柏崎刈羽原子力発電所6号及び7号炉審査資料	
資料番号	KK67-0098 改05
提出年月日	平成28年9月15日

柏崎刈羽原子力発電所 6号及び7号炉

津波による損傷の防止について
(指摘事項に対する回答)

第1図 敷地への海水流入の可能性のある経路（流入経路）（荒浜側敷地）

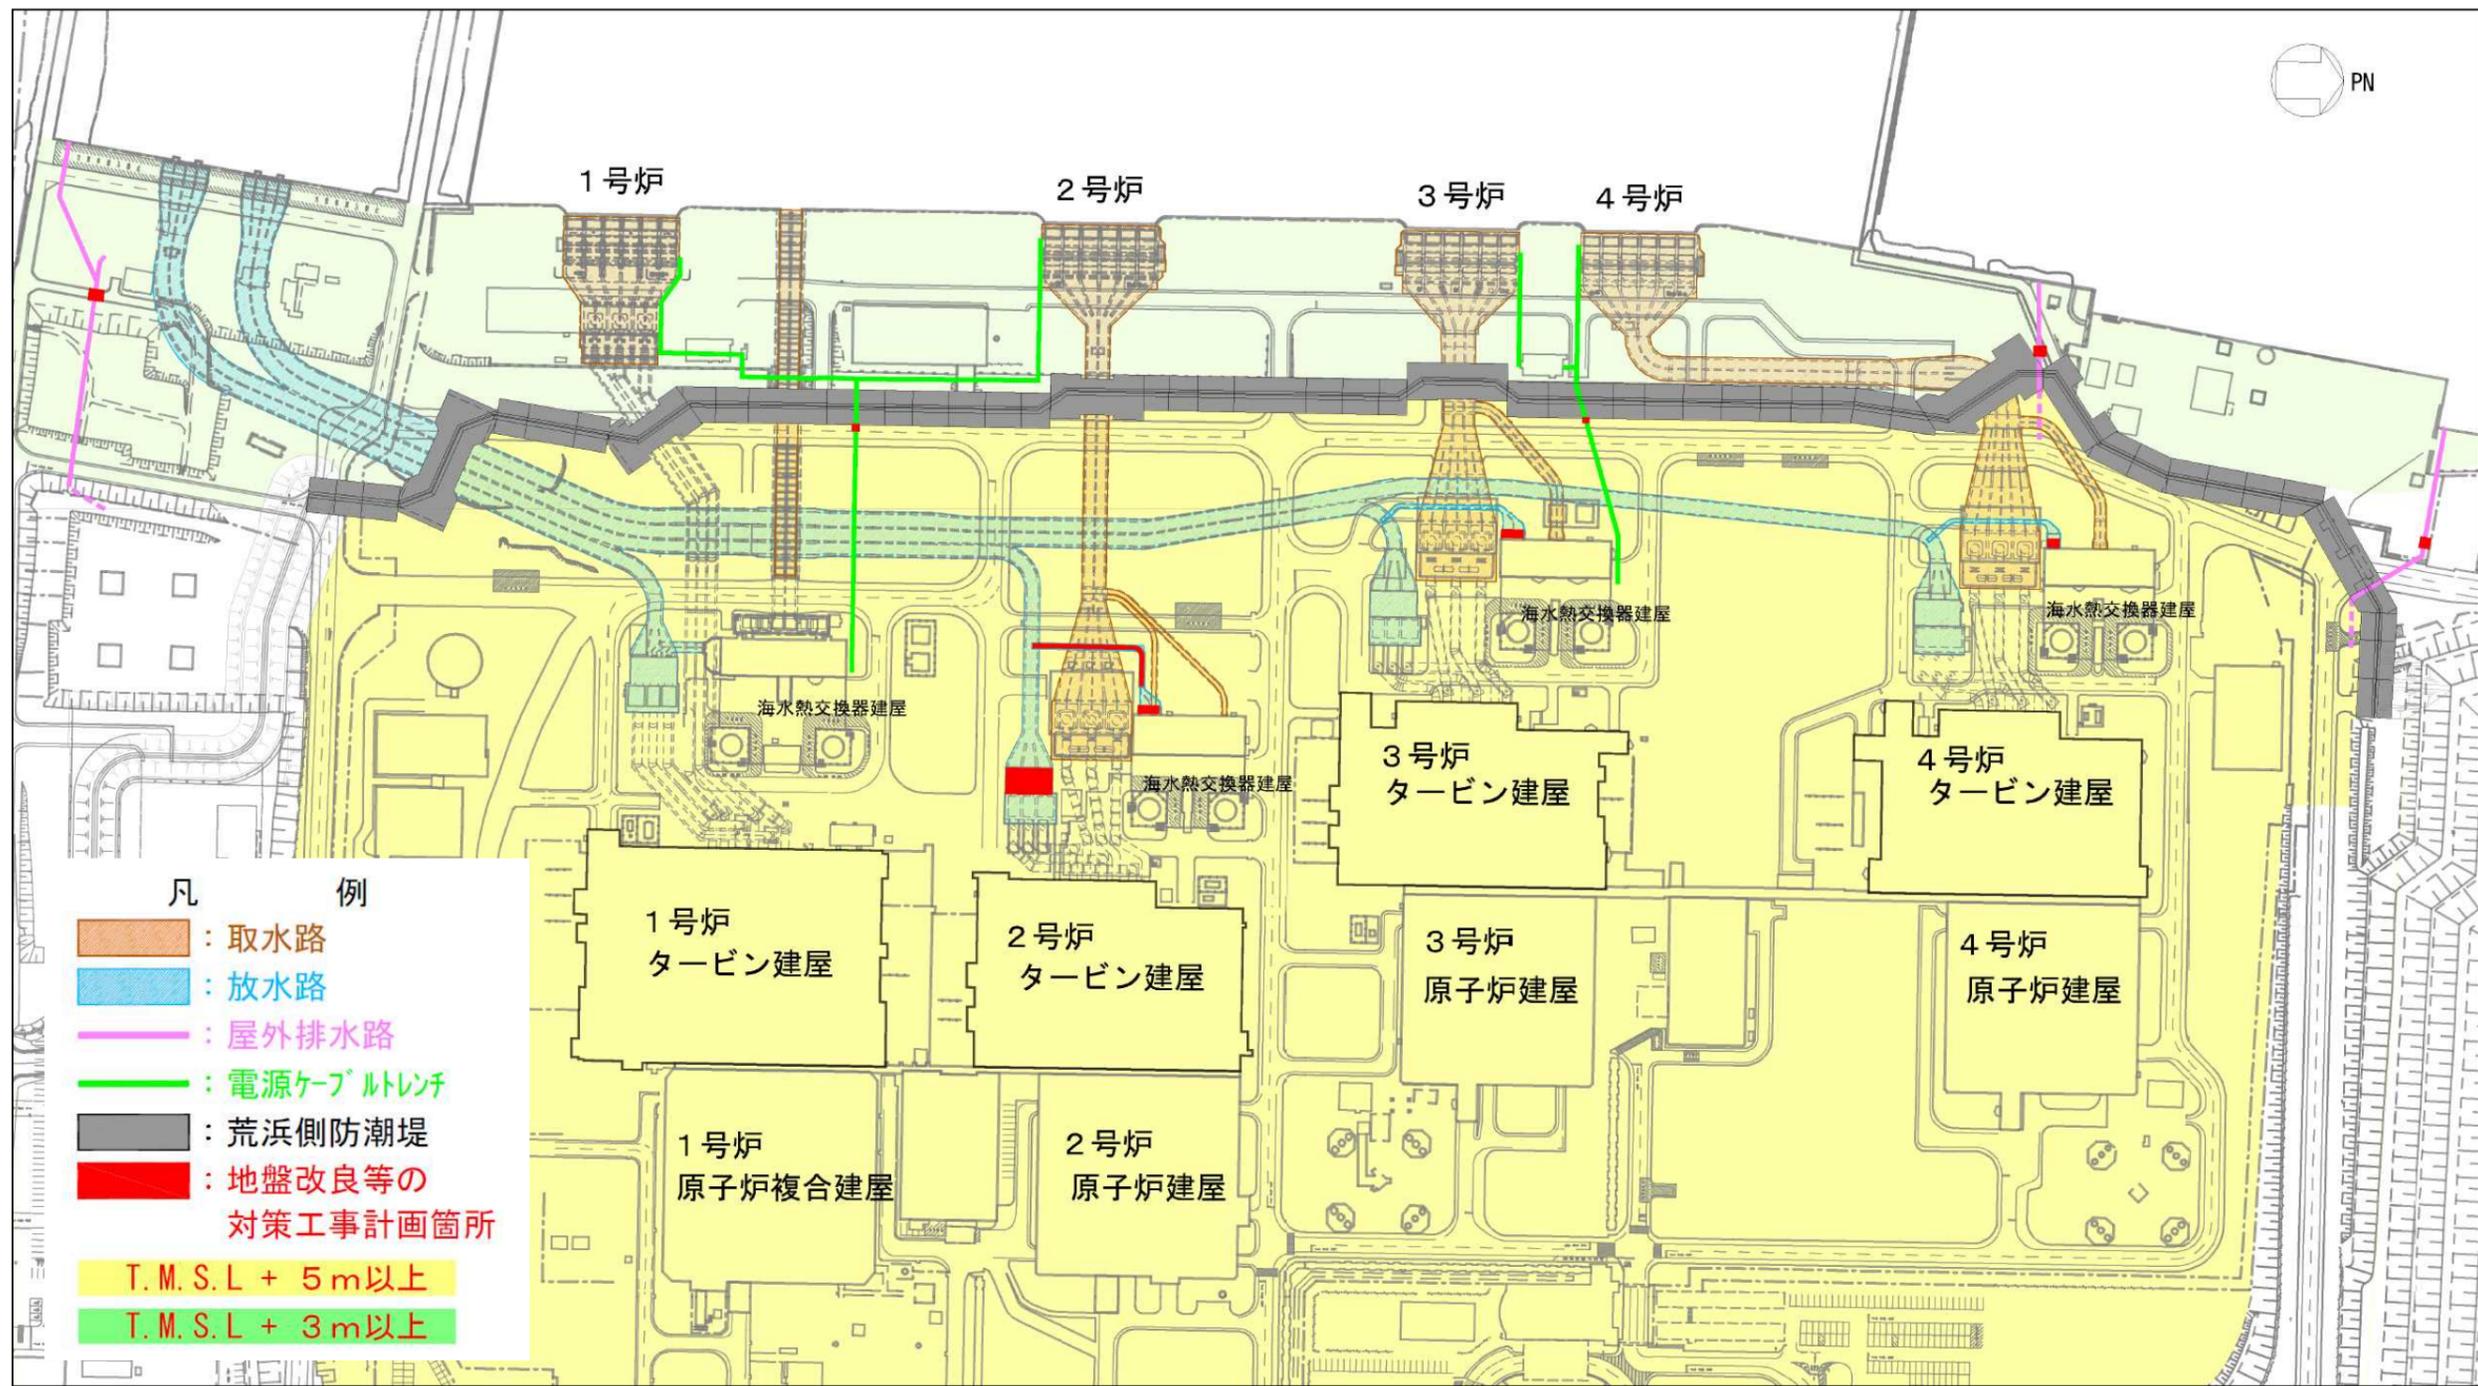
耐津波設計方針において、荒浜側の取放水路等の開口部の一部については、基準地震動に対する基礎地盤の支持性能が確認できない等の理由により、蓋や壁等の浸水防止設備を設置しない方針としているが、「5 条（津波による損傷の防止）」の規制要求で求めている「敷地内に津波を到達又は流入させないこと」及び「流入経路に対して浸水対策を施すこと」に対する適合性について、説明すること。

荒浜側の取水路等に設置されている浸水防止設備について、当該設置地盤の液状化評価結果による影響の有無を含めて、設計方針や対策の見通しについて説明すること。

荒浜側防潮堤の建屋側には、取水路、放水路等の開口部が存在している。これらに対して、敷地への海水流入の可能性について検討した。第 1 図に、特定した敷地への海水流入の可能性のある経路（流入経路）を示す。これらの流入経路のうち放水路における開口部については、これを撤去し、流入経路を最小化する。

撤去することが困難な流入経路については、浸水防止設備を設置し、津波の流入を防止する。（詳細は別紙 1 参照）

なお、流入経路のうち 4号炉補機放水庭については、標高が T.M.S.L.+11.0m と基準津波に対して十分な高さを有している。

第 2.1 図 地盤改良等の対策工事計画箇所（荒浜側敷地）

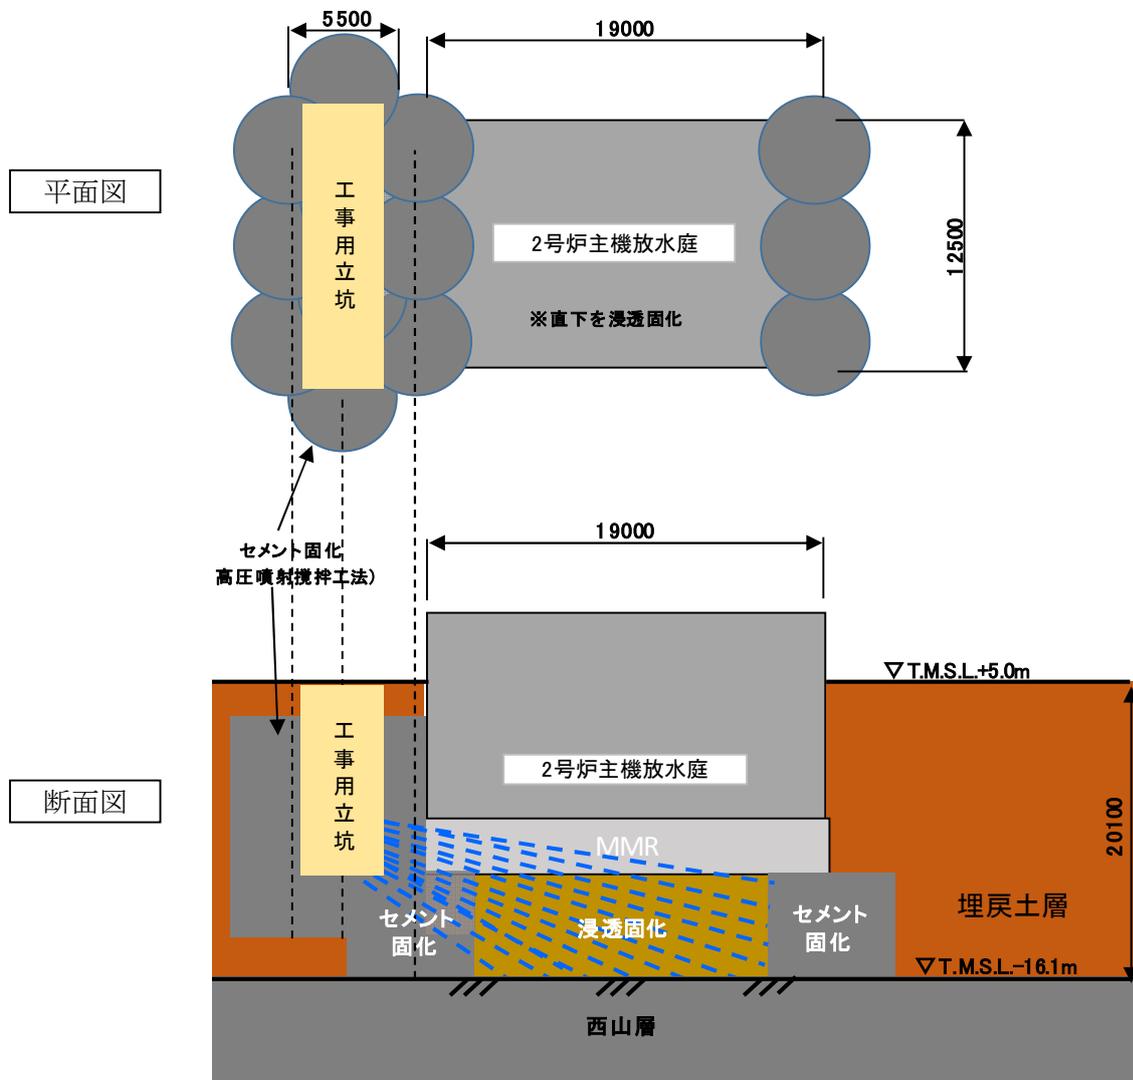
液状化及び流動化した場合、耐震重要施設への影響について、要求機能に対する損傷モードや、それに対応した性能目標水準についての考え方、並びに補強対策の有効性・評価方針等について詳細を説明すること。また、追加調査の結果が施設の要求機能の損傷モードや対策工の有無に影響を及ぼすことも踏まえて、工認への見通しをどのようにつけるのかを説明すること。

よって、これらの施設が設定された土木構造物（放水路等）の基礎地盤について、地盤改良などの対策を実施し、支持性能を満足できるようにする。第 2.1 図に地盤改良などの対策工事実施予定箇所、第 2.2 図に地盤改良等の対策工事の計画概要を示す。なお、4号炉補機放水庭についても、基礎地盤の支持性能を喪失する可能性があるため、同様の地盤改良を実施する。

図 地盤沈下量の算定フロー

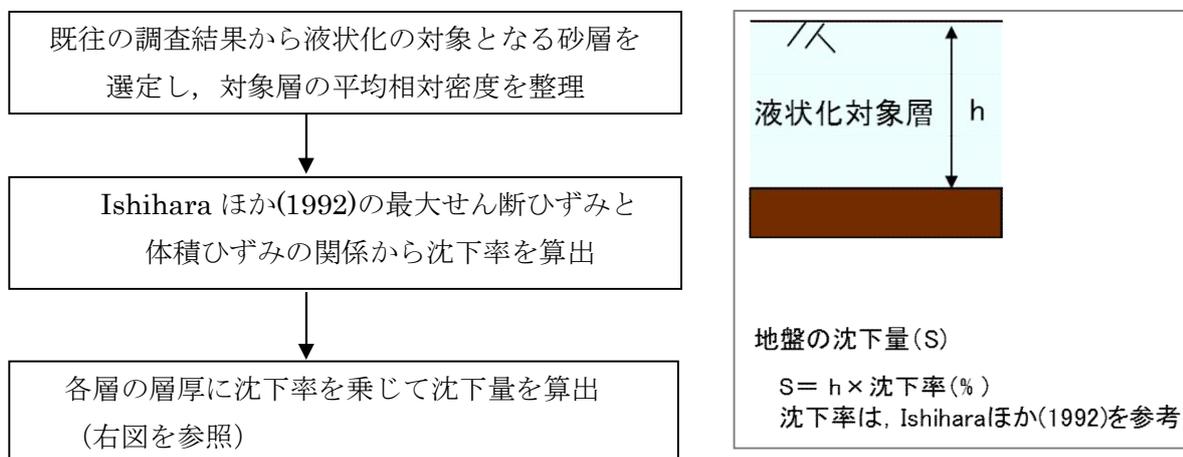
沈下量の分布図について、計算過程を含めて詳細に説明すること。

沈下量の算定は、液状化対象層に、Ishihara ほか(1992)の相対密度に応じた最大せん断ひずみと体積ひずみの関係から沈下率を乗じて算定した。算定フロー図を下記に示す。
